**ILMO. SENHOR PREGOEIRO DO SERVIÇO NACIONAL DE APRENDIZAGEM
COMERCIAL - SENAC.**

Concorrência n.º 13900/2023.

RECURSO ADMINISTRATIVO

Fogão com 6 queimadores e forno

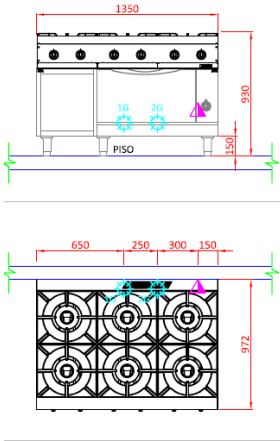
Importante destacar, que o edital tomou como referência um equipamento da marca Macom Linha 900 mod. FF93C-DA ou equivalente, e a amostra apresentada pela SOLWA, não corresponde ao que fora licitado, sendo um equipamento totalmente divergente e inferior ao pretendido pelo Serviço Nacional de Aprendizagem Comercial.

Convém destacar, que o fogão referenciado e especificado, se trata de um equipamento dividido em duas partes, sendo a parte superior o fogão em si, e a parte inferior o módulo forno, onde o fogão será apoiado sobre o mesmo, diferente da amostra apresentada, onde o mesmo apresenta

uma estrutura única de fogão e forno, sendo a parte inferior totalmente aberta, não possuindo fechamento nas laterais e fundo, conforme se verifica nas imagens do quadro 1.

É importante citar a notória diferença entre o que foi licitado, e a amostra apresentada, e em nada pode ser considerado equivalente, pois o equipamento ofertado não possui grelhas de 40x45 cm. O aço inox utilizado grosseiramente observando, se verifica que é de uma qualidade totalmente inferior, e ainda com espessuras de chapas inferiores, o que não garante uma durabilidade e robustez do equipamento licitado.
